1 지상6층 동력설비 평면도
축척 A1:1/150, A3:1/300

지상6층 동력설비 평면도

1 지상6층 신생아중환자실 리모델링 전기공사 전등설비 평면도

지상6층
신생아중환자실 확장 전기공사
전등 설비 평면도

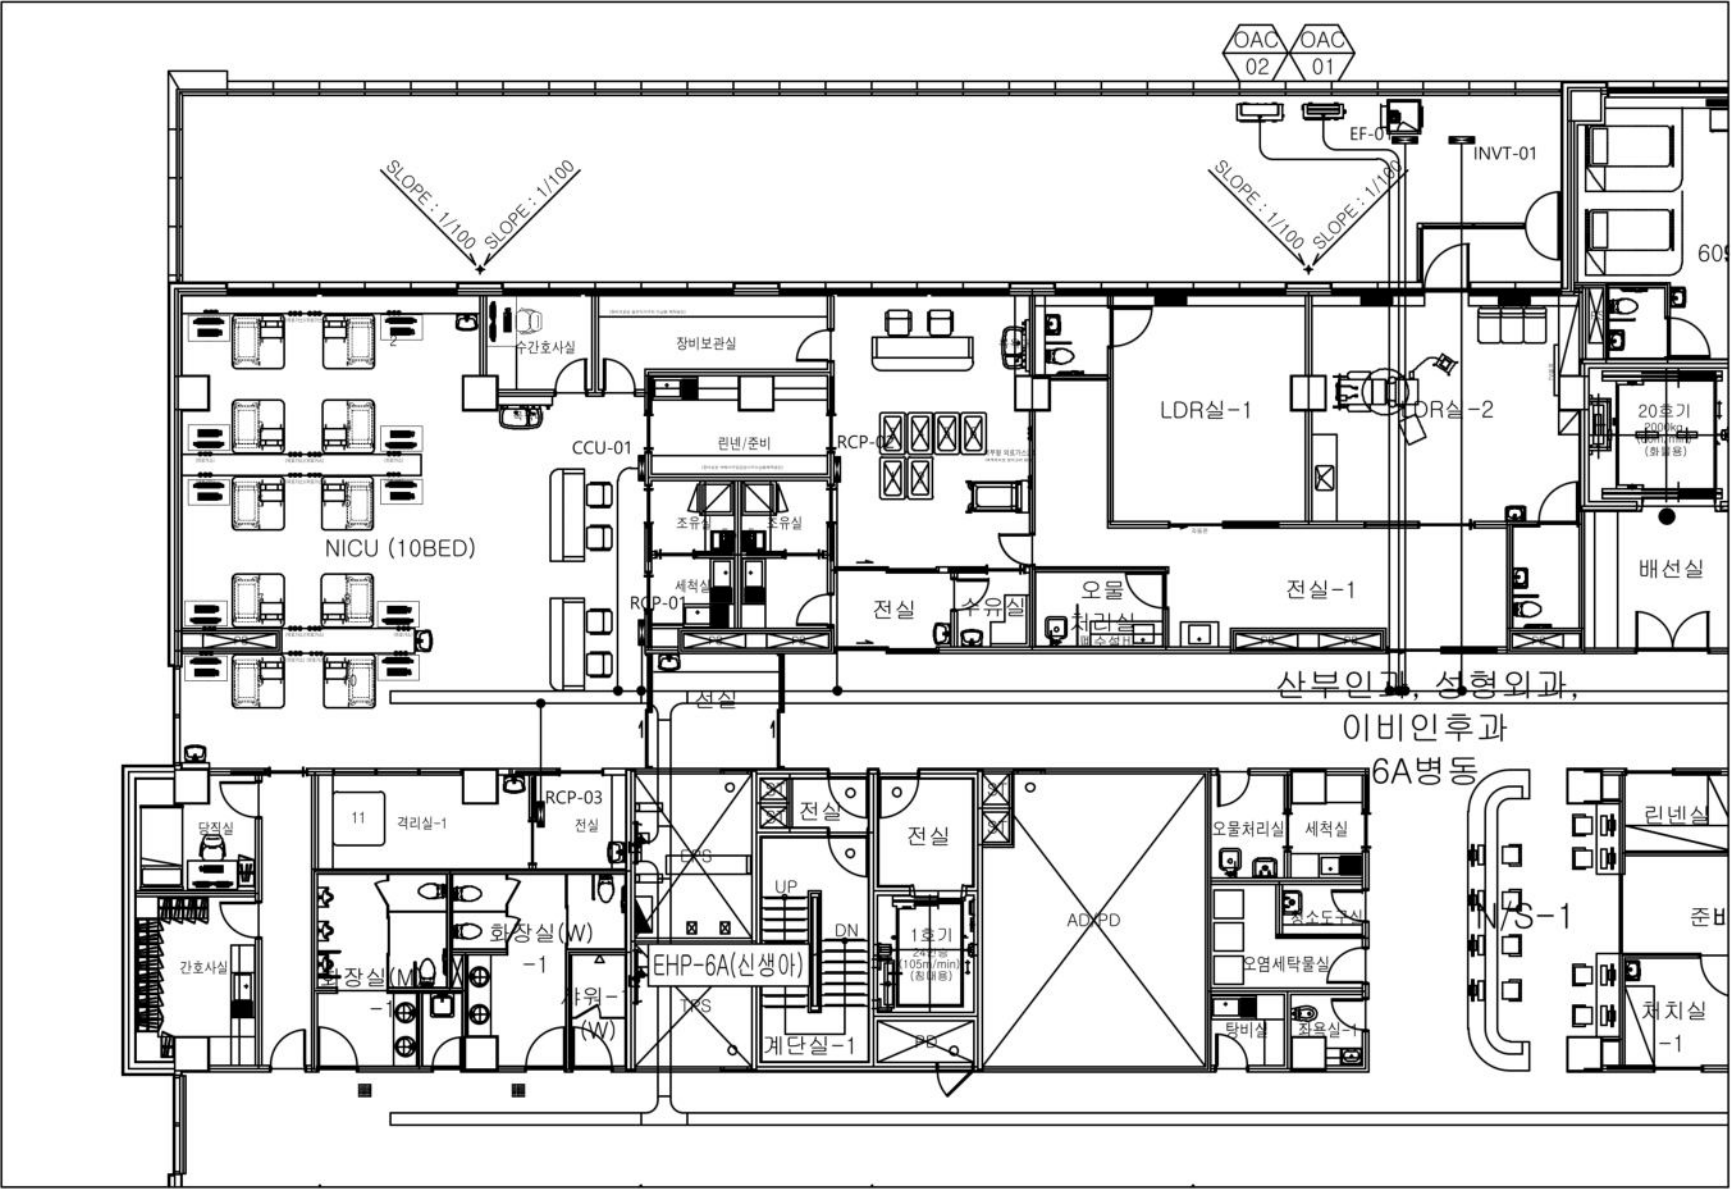
- ★ NOTE ★
1. 전선은 F-CV 및 F-GV 케이블 사용.

2. 층간 트레이 연결부 관통시 방화패드 재시공.

3. 차단기 연결 시 보호구 밀히 착용할 것.

4. 기시설 철거공사 반영.

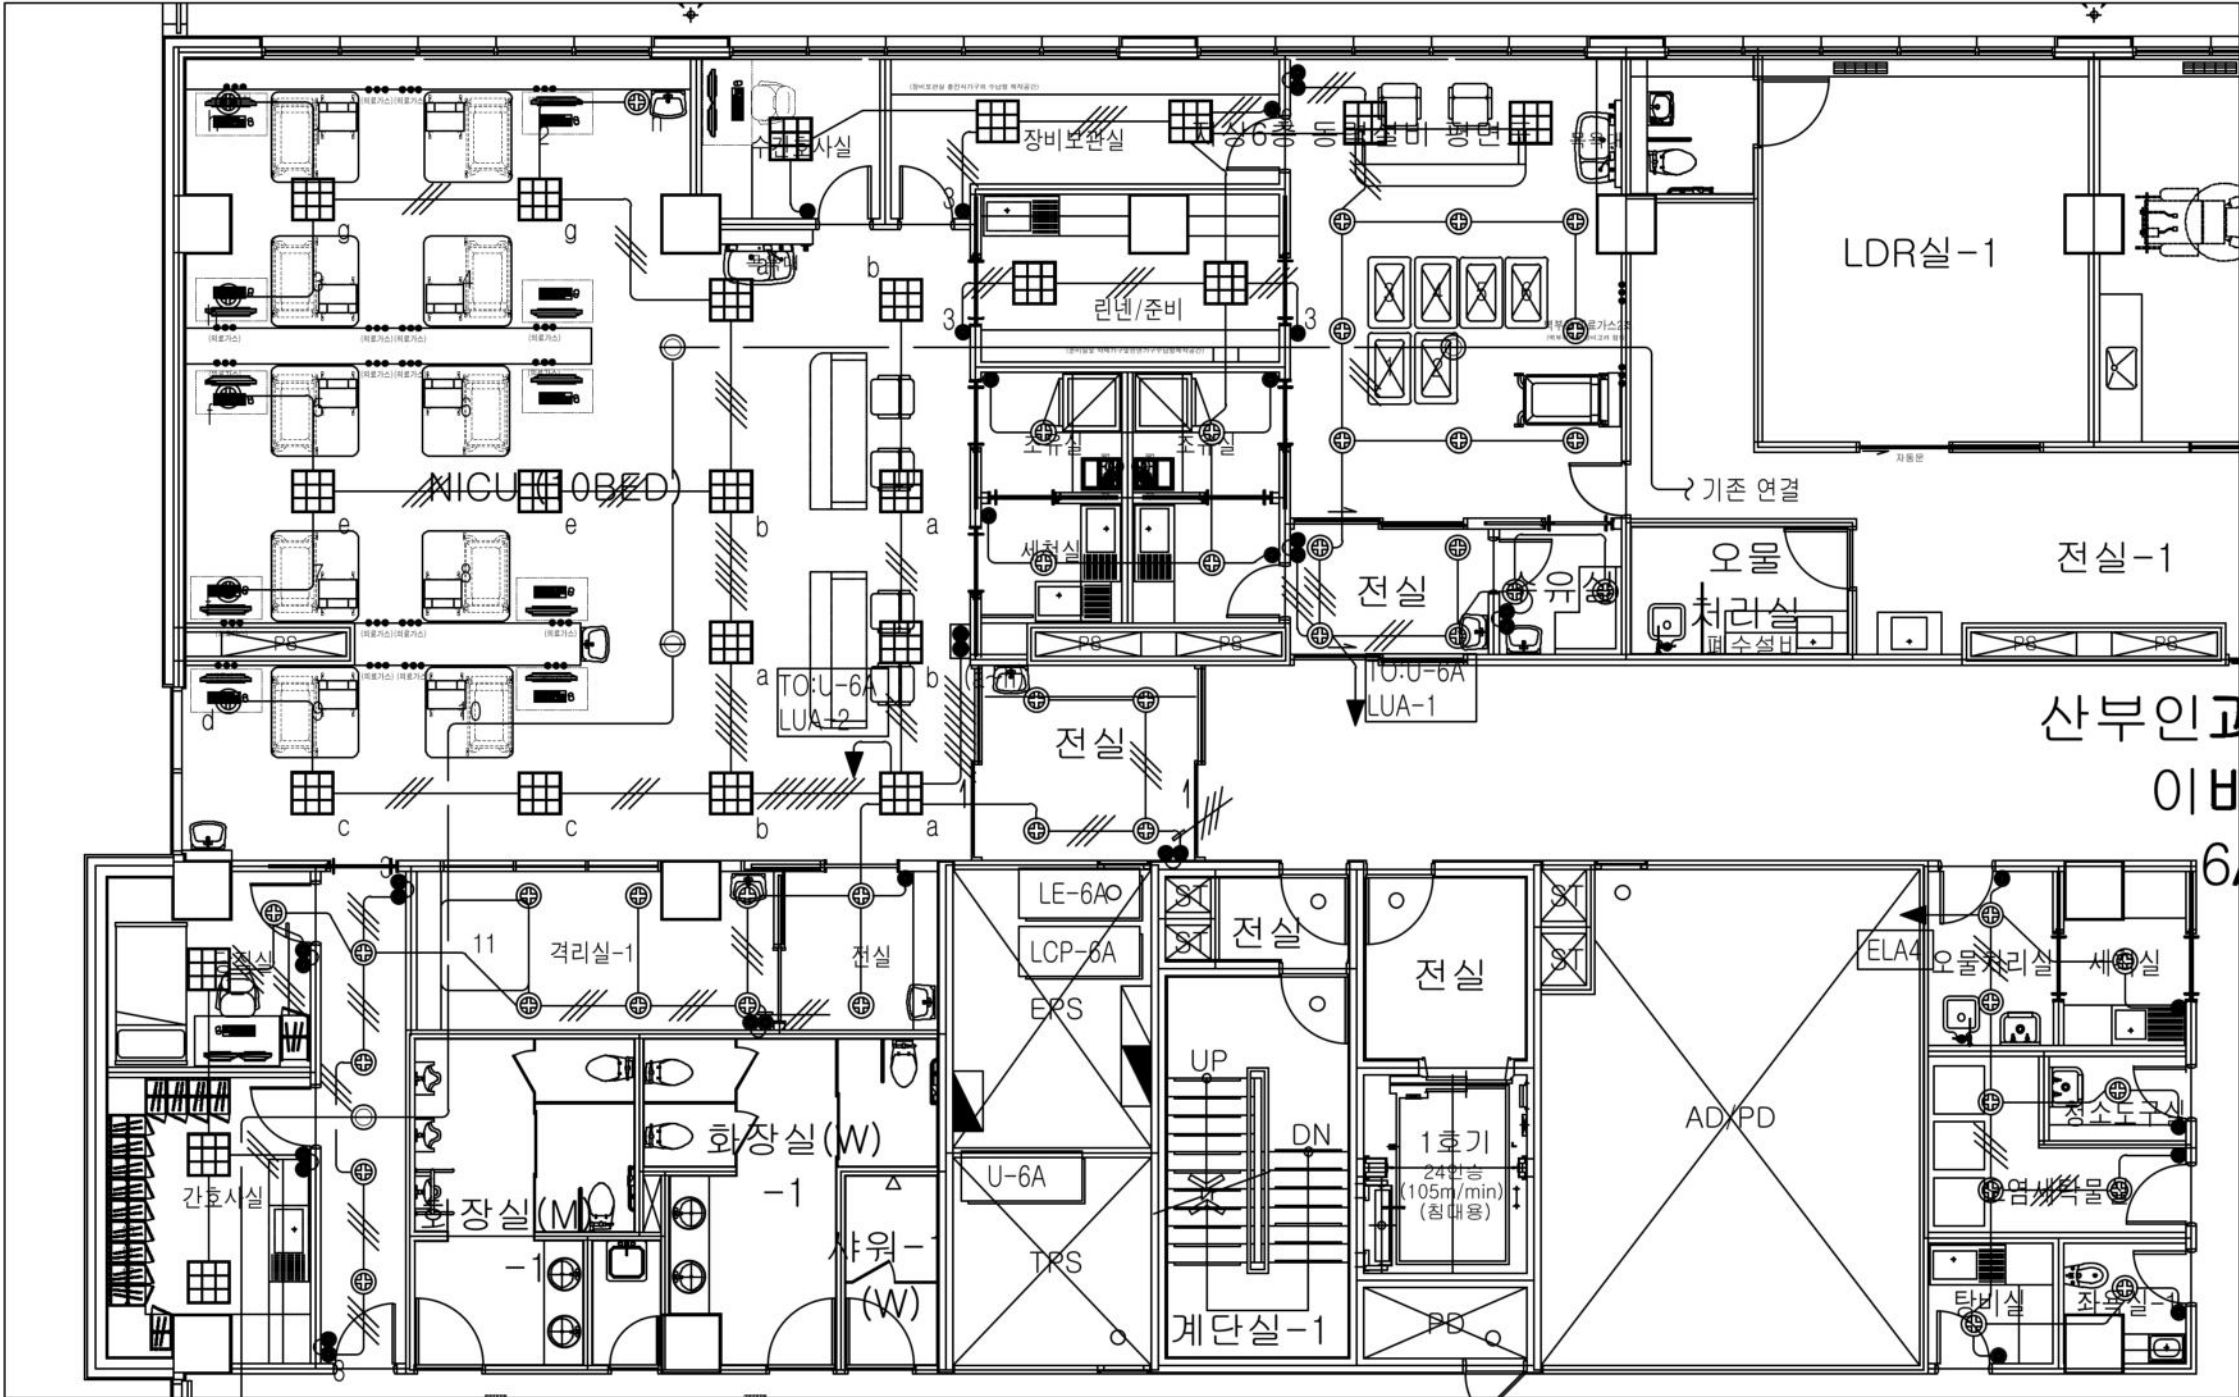
- 1. 배관은 방수 후렉시블(GW)을 사용.
- 2. 등 박스에서 등기구까지는 비방수 후렉시블(SF)을 사용.
- 3. 조명 회로 2회선 신설, 비상조명 기존 ELA4회로 연결.
- 4. 각 실 조명은 천정 배치에 따라 추후 타입 변경 할 수 있음.
- 5. 기시설 철거공사 반영.

지상6층
신생아중환자실 확장 전기공사
전열 설비 평면도

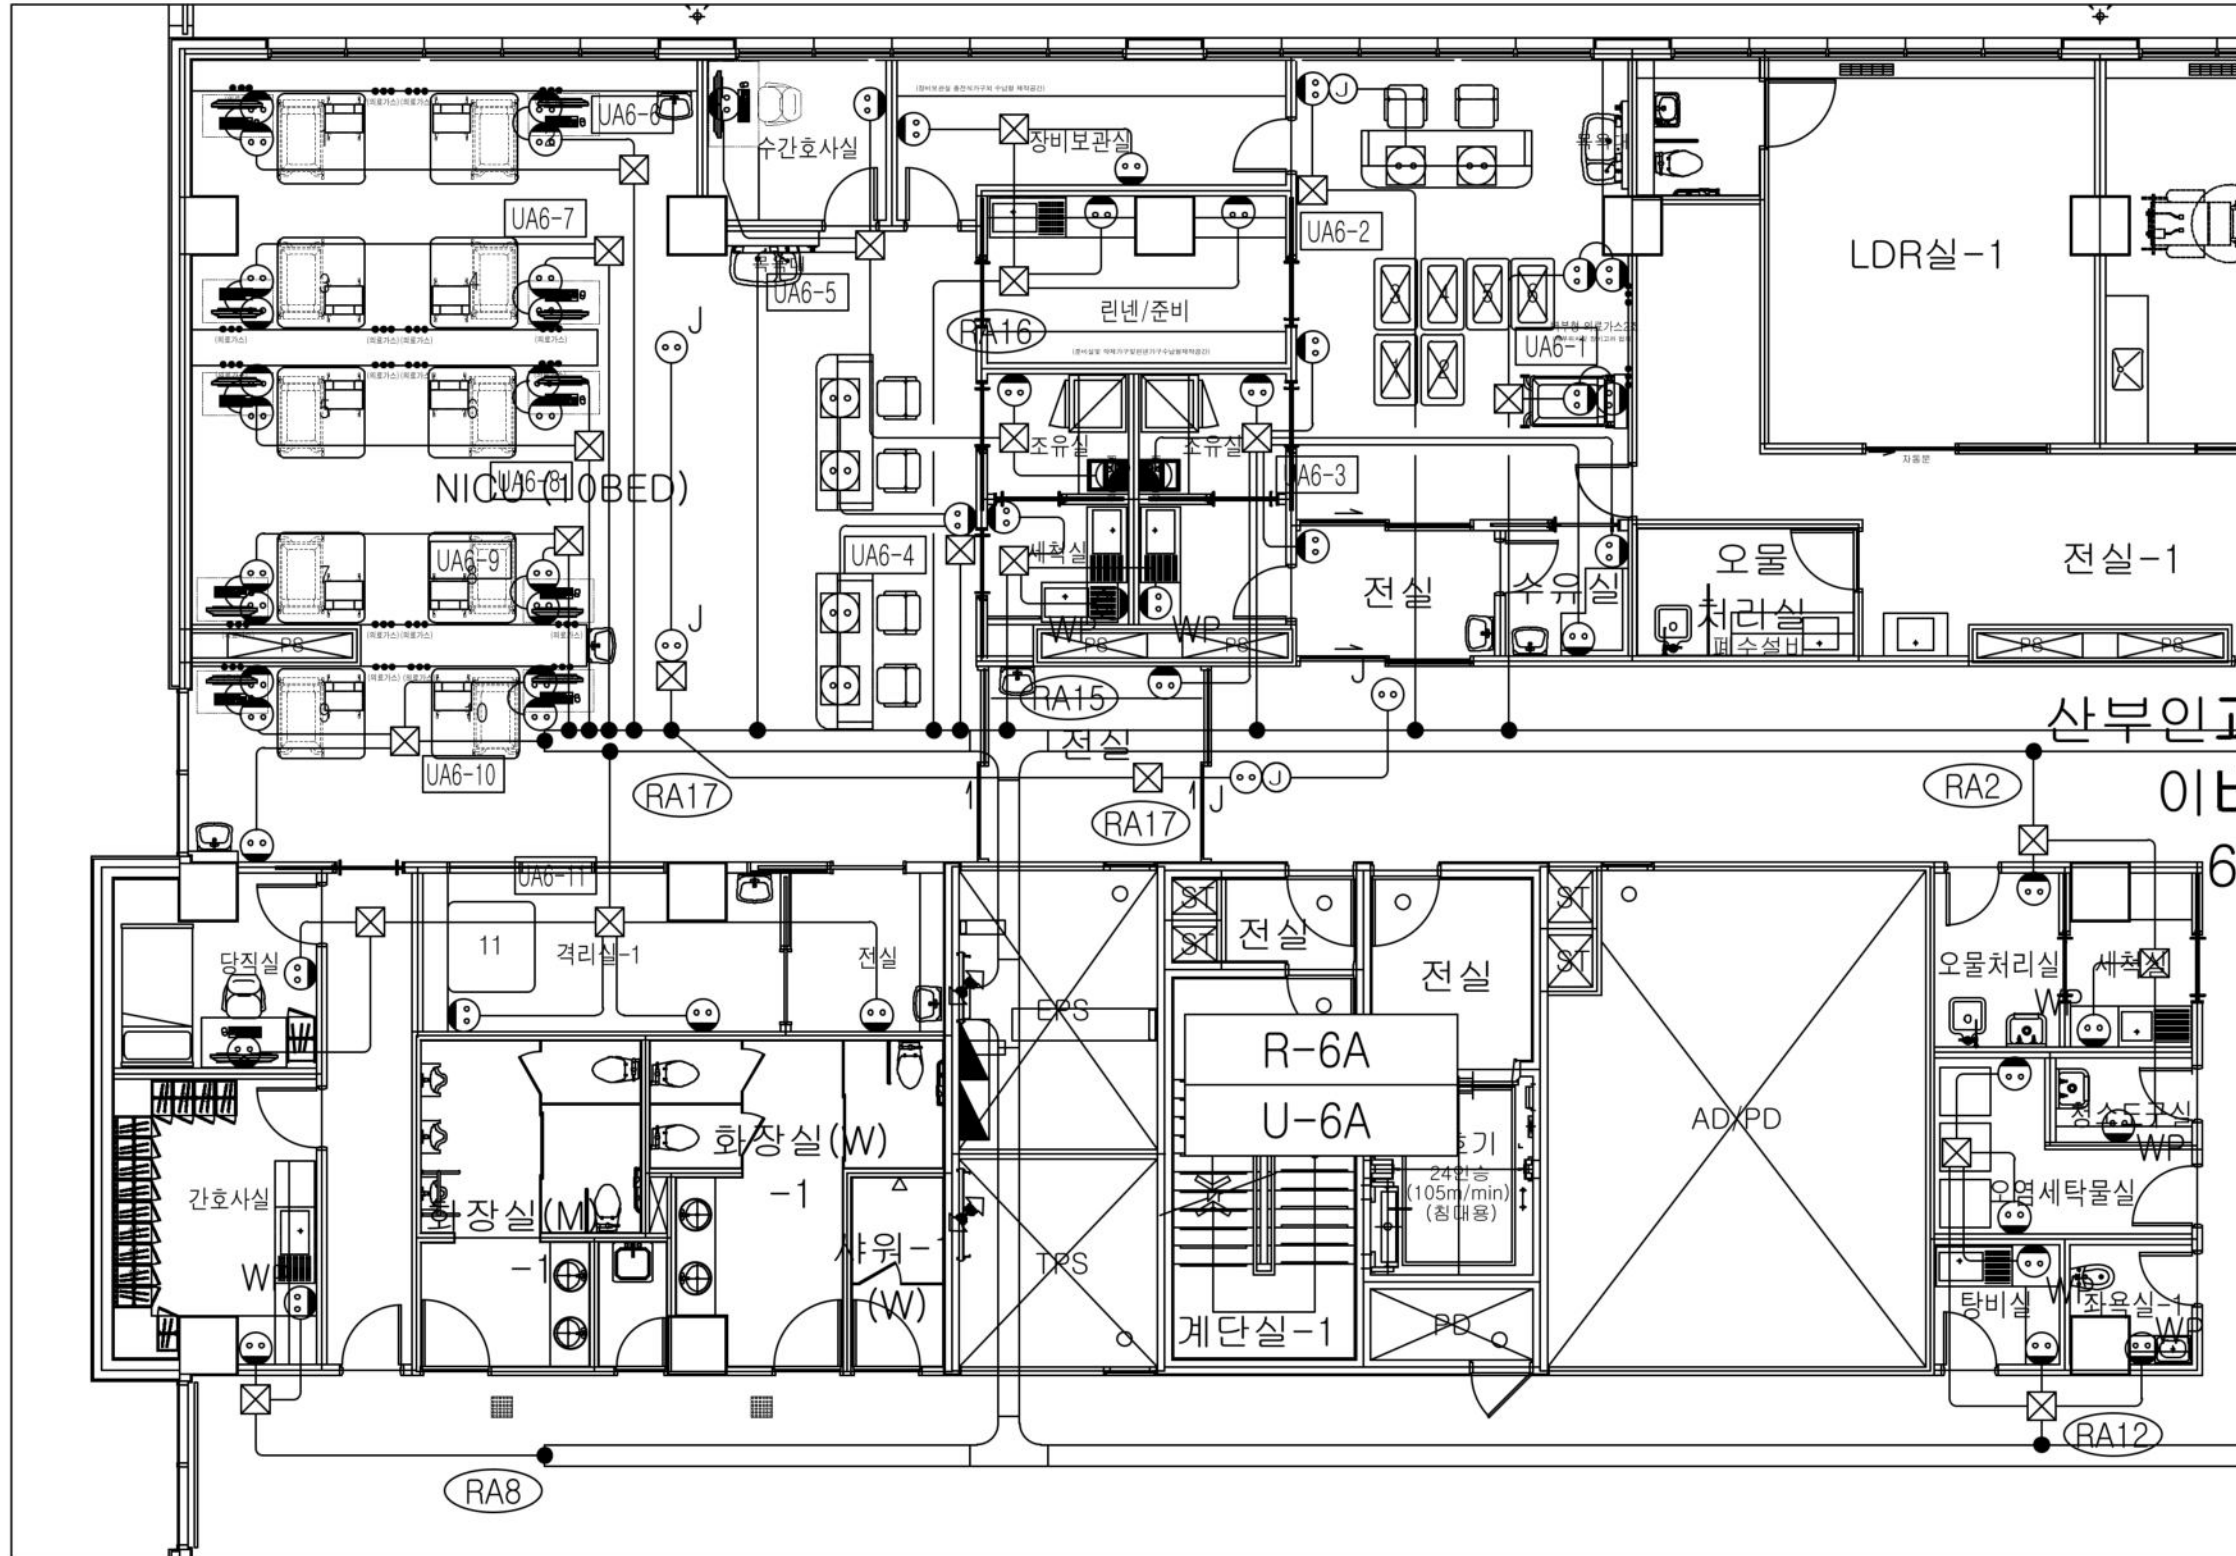
1. 배관은 EPS실에서 첫 박스까지는 스틸배관 사용.
2. 박스에서 기구까지는 방수 후렉시블(GW)을 사용.
3. 박스와 박스 연결은 스틸배관 사용.
4. UPS전열 11화로 신설, 일반전열 3화로 신설, 3화로 기존 연결.
5. 스테이션 전열은 바닥 커팅 후 배관 매입 / 책상에 노출박스로 시공.
6. 기시설 철거공사 반영.
